序説

お客様が受け取ったAVR64DB28/32/48/64デバイスはこの文書で記述される異常を除き、現在のデバイスのデータシート(www.microchip.com/DS40002300)に対して機能的に一致します。この文書で記述される障害はAVR64DB28/32/48/64デバイスの将来の改訂で処置されるかもしれません。

3. データシート説明

図34-1. DAC構成図

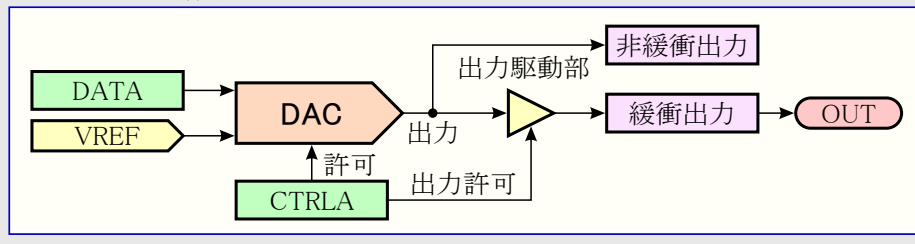
次のようにDAC周辺機能の構成図と「DAC出力」副項の明確化が行われました。

1. 構成図は出力信号配線(緩衝/非緩衝)に対する明確化で格子され、元の構成図を置き換えます。
2. 34.3.2.3.(内部周辺機能用供給元としてのDAC)と34.3.2.4.(ピンでのDAC出力)の部分は「34.3.2.3 DAC出力」項によって置き換えられます。

34.3.2.3. DAC出力

DACはピンへの出力として、下表の周辺機能への入力として使うことができます。

DAC出力	周辺機能入力	注記
非緩衝	A/D変換器(ADC)	本周辺機能は非緩衝DAC出力に接続されます。「34.3.2.3.1. 内部周辺機能用供給元としての非緩衝出力」項をご覧ください。
緩衝	アナログ信号調整(OPAMP)	この周辺機能はDAC出力ピンに接続されます。「34.3.2.3.2. 緩衝出力」項をご覧ください。
